**Avis de la Mission Régionale d'Autorité environnementale de  
Nouvelle-Aquitaine relatif à un projet d'extension  
d'un élevage de gibiers au lieu-dit « Le Chail »  
sur la commune de La Peyratte (79)**

n°MRAe 2021APNA57

dossier P-2021-10755

Localisation et photo aérienne du projet de volière photovoltaïque (source : étude d'impact)

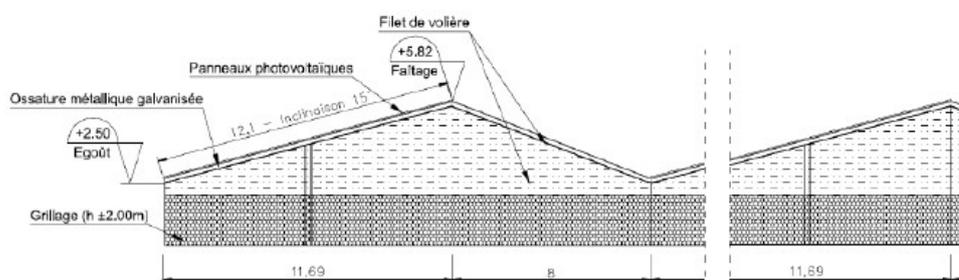
**La MRAe considère que la démarche d'évitement, de réduction et de compensation des impacts, dite démarche ERC, doit être menée sur l'ensemble des composantes du projet, comprenant toutes ses installations historiques et à venir. Elle considère ainsi qu'en l'état du dossier présenté, l'évaluation environnementale du projet est incomplète, et doit être reprise en intégrant notamment le parc photovoltaïque et le raccordement de ce parc au réseau électrique, constituant un élément indissociable de son fonctionnement.**

Le projet ne devrait pas avoir d'impact notable sur le paysage au vu du secteur bocager dans lequel il se trouve et de la préservation des haies existantes autour du site. L'étude doit toutefois être complétée par l'analyse et les enjeux d'insertion du parc photovoltaïque dans le paysage.
